柏崎刈羽原子力発電所 6号炉及び7号炉

基準地震動の策定について

【ご指摘事項及び確率論的地震ハザードについて】

平成28年1月29日
東京電力株式会社

基準地震動Ss-1 時刻歴波形

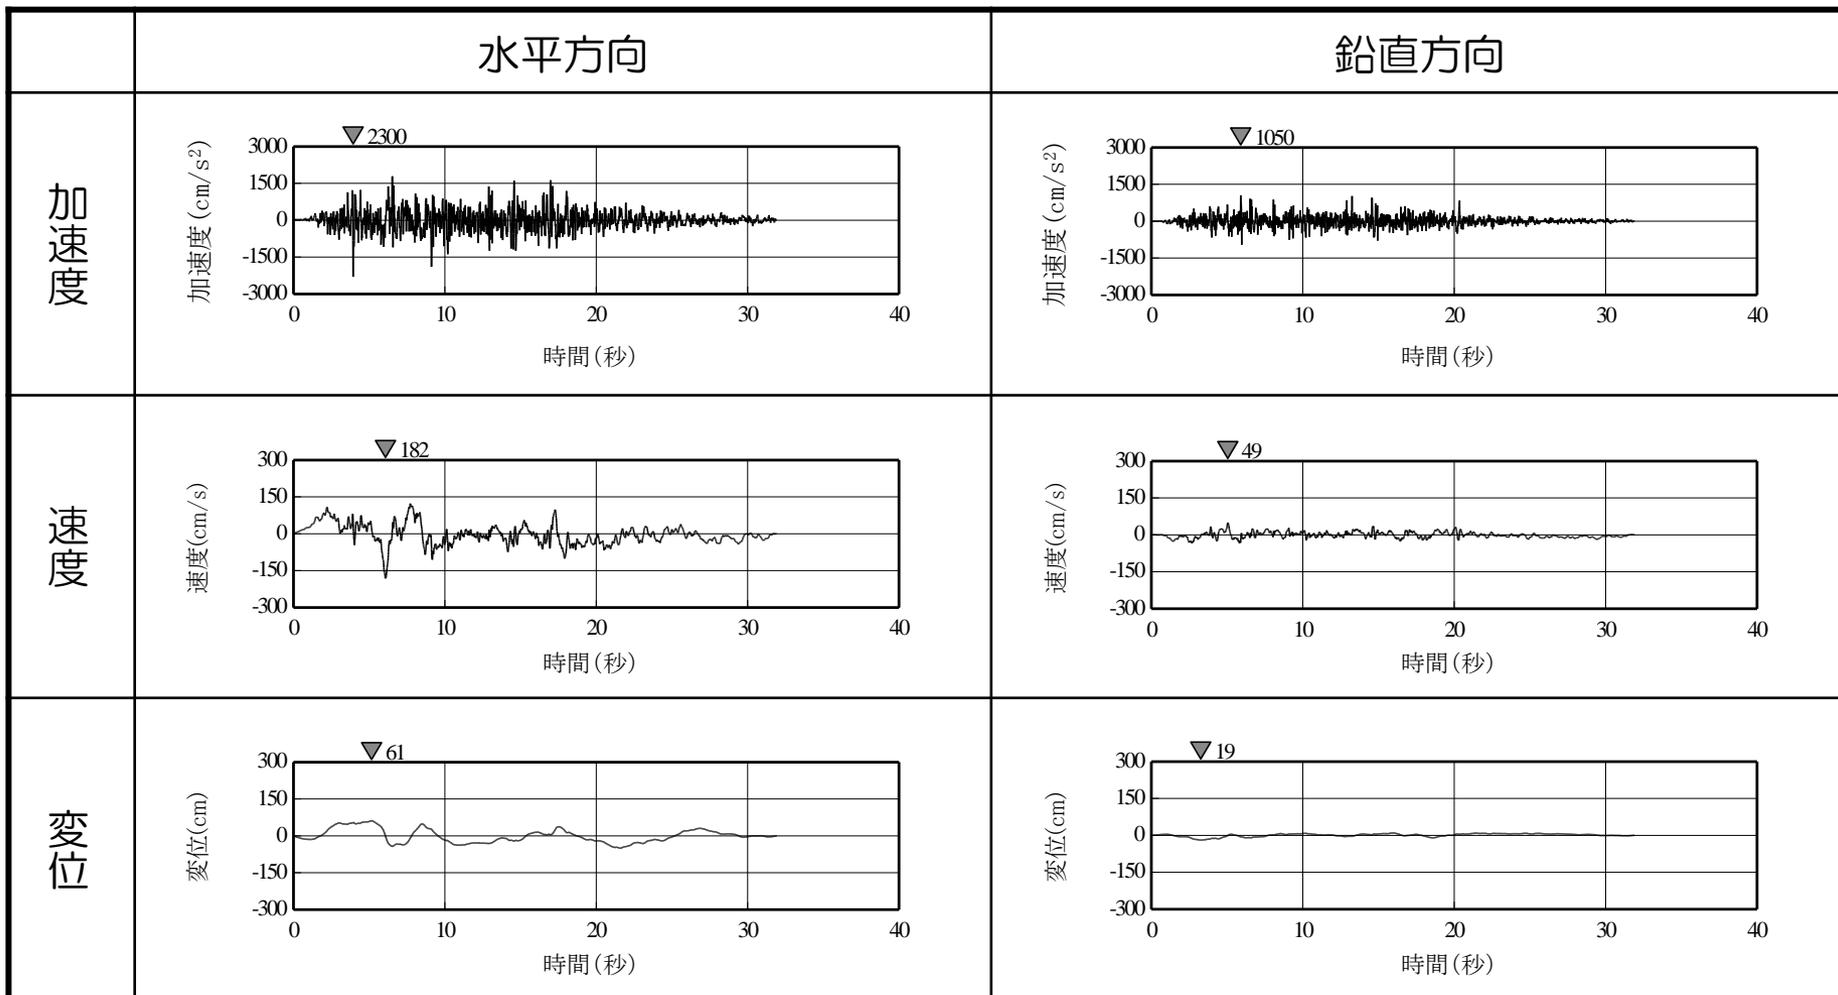
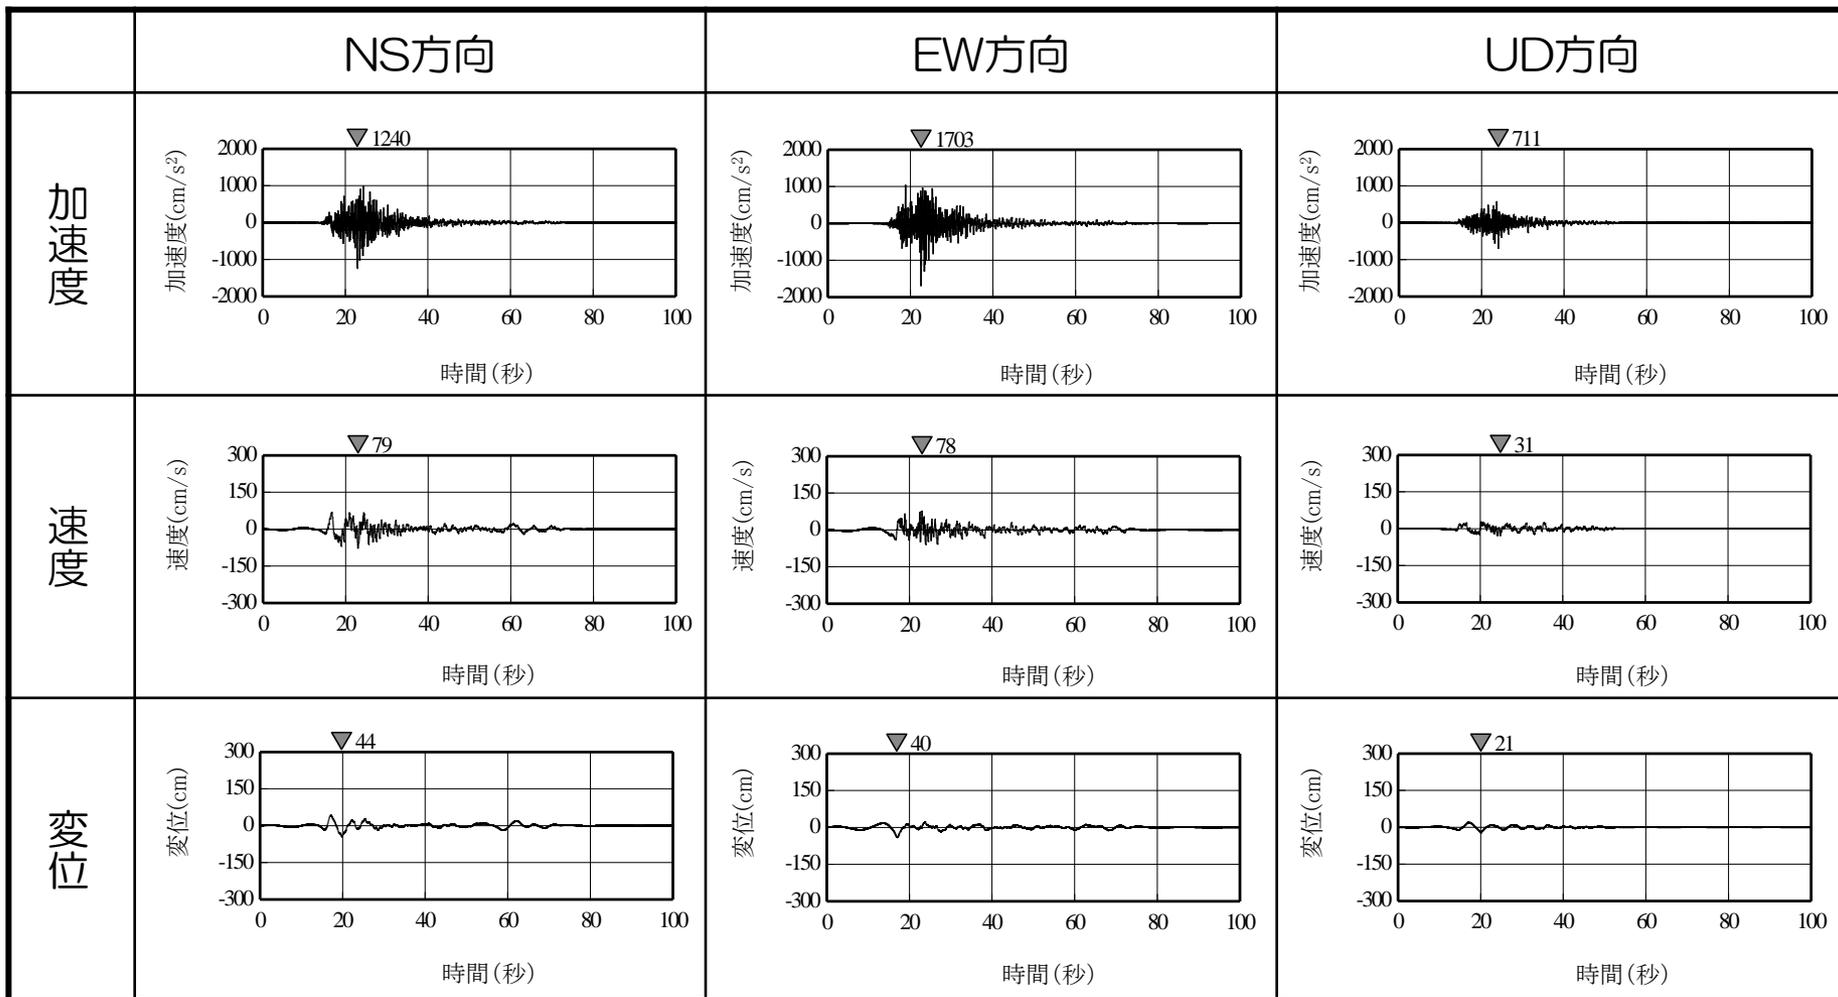
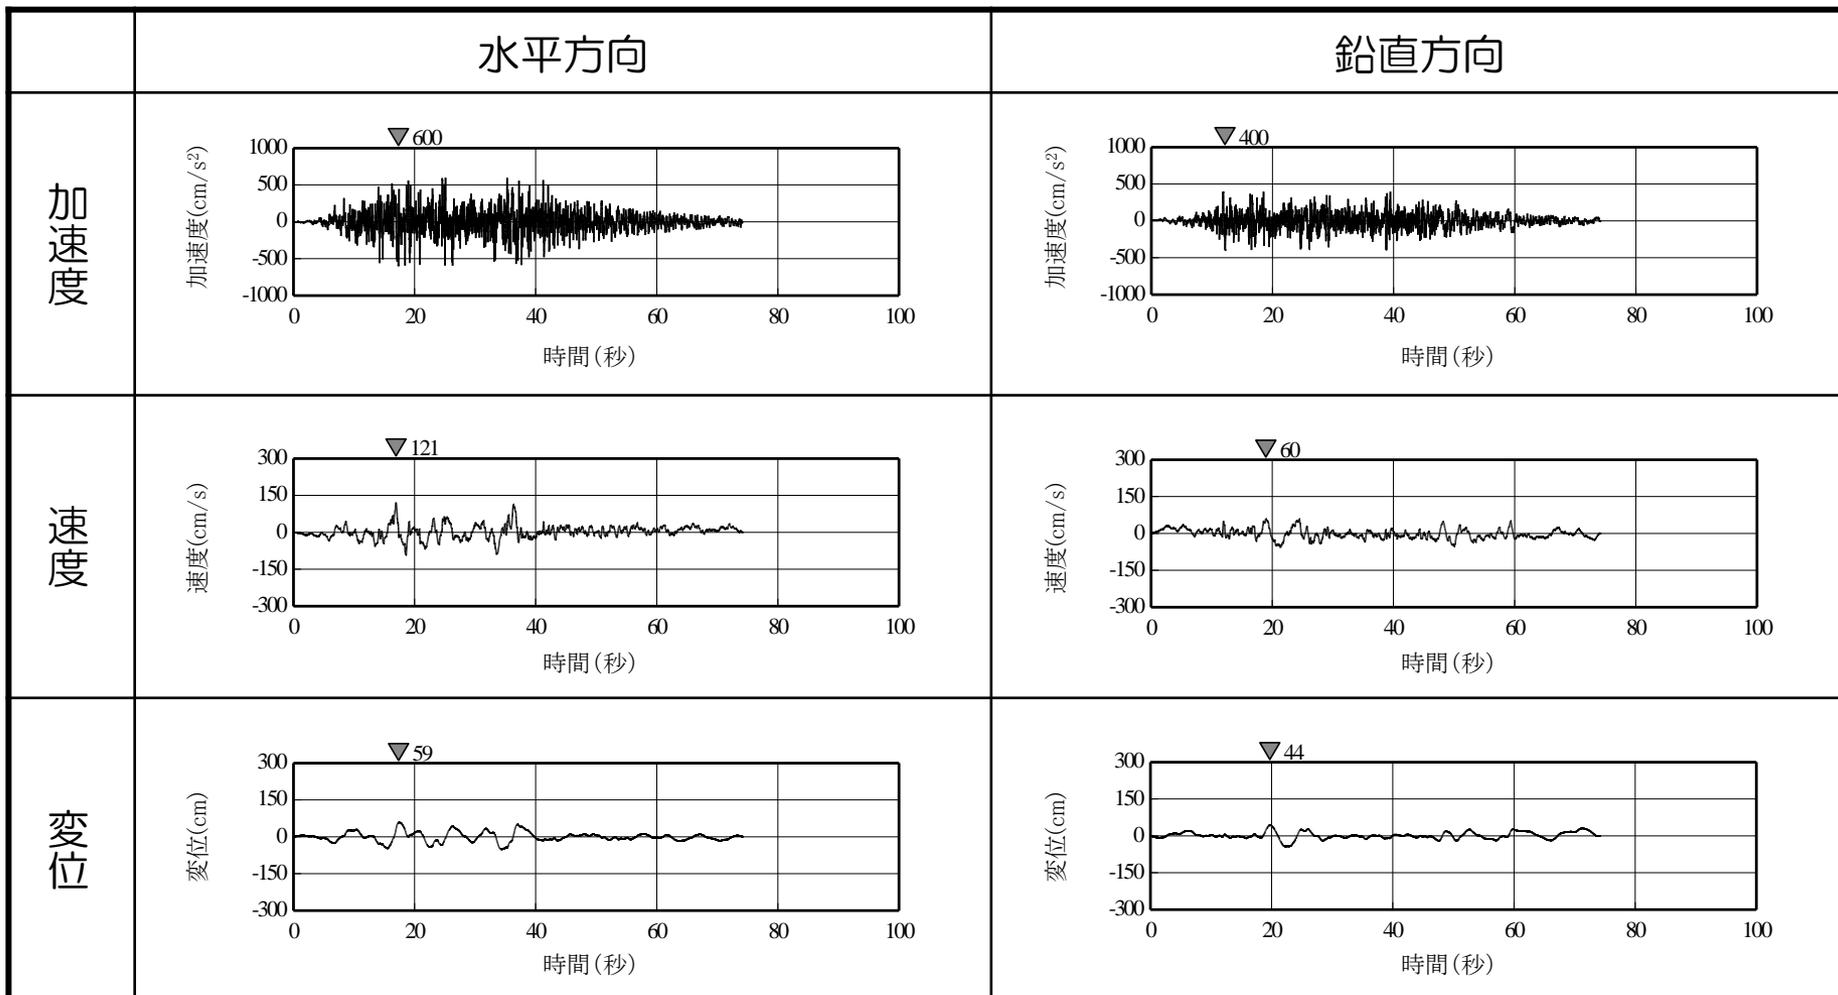
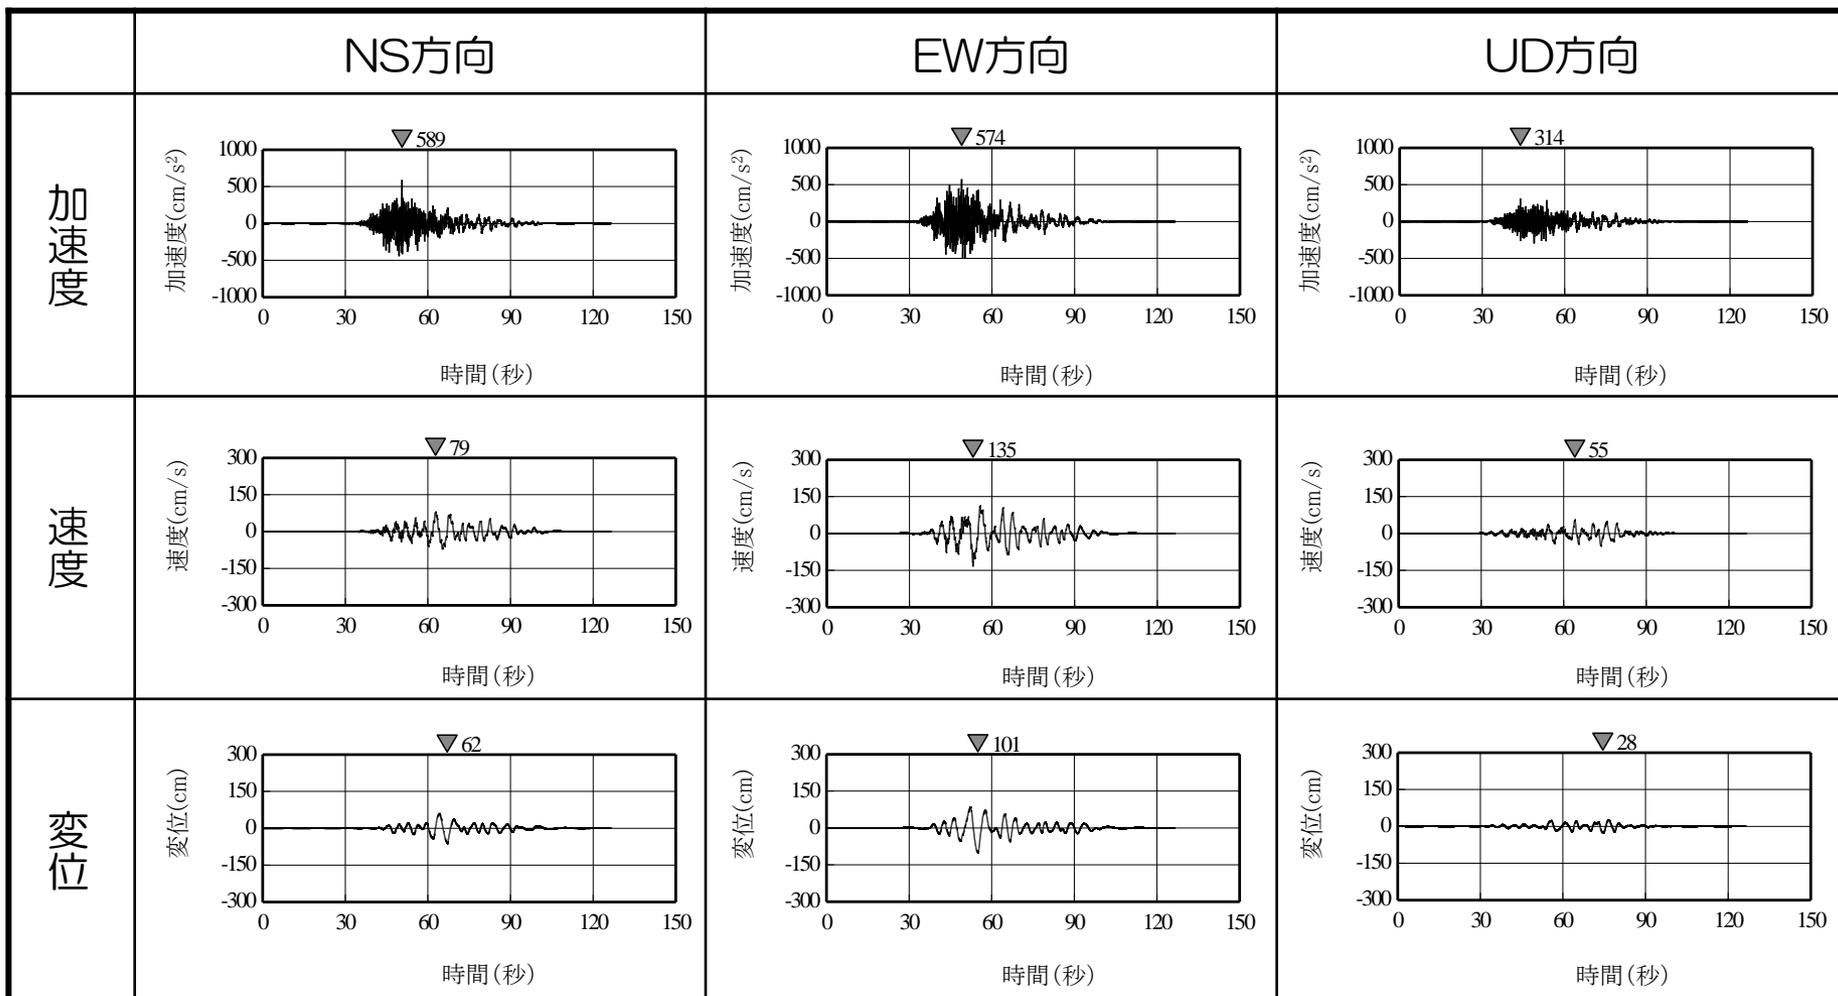
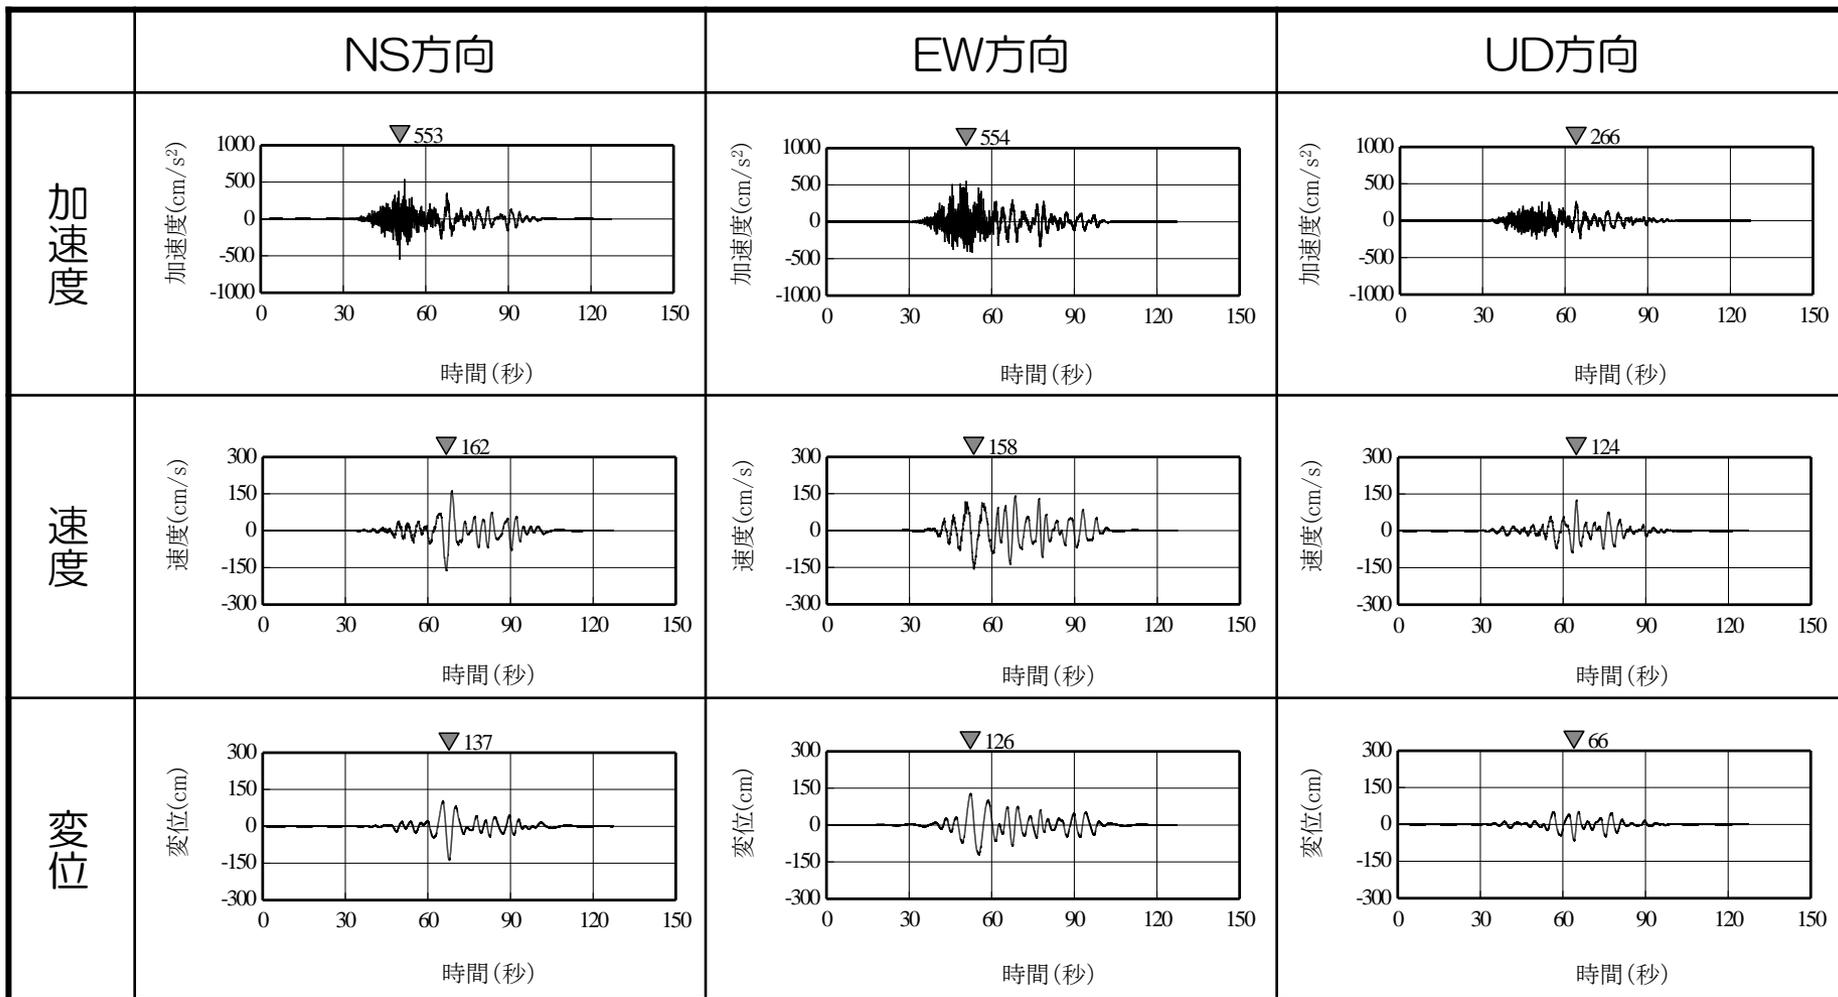
| | | 内容 | 説明概要 | ページ |
|---|--------------|--|--|-------|
| 5 | H27 11/11 | 基準地震動の時刻歴波形について、変位波形を示すこと。 | <ul style="list-style-type: none"> • 基準地震動の時刻歴波形について、加速度・速度・変位の時刻歴波形を記載。 | 44～58 |

- 速度波形：加速度時刻歴波形で0線補正後，1回積分
- 変位速度：速度波形に対し0.1Hz以下はローカットフィルター処理後，0線補正を行い，1回積分
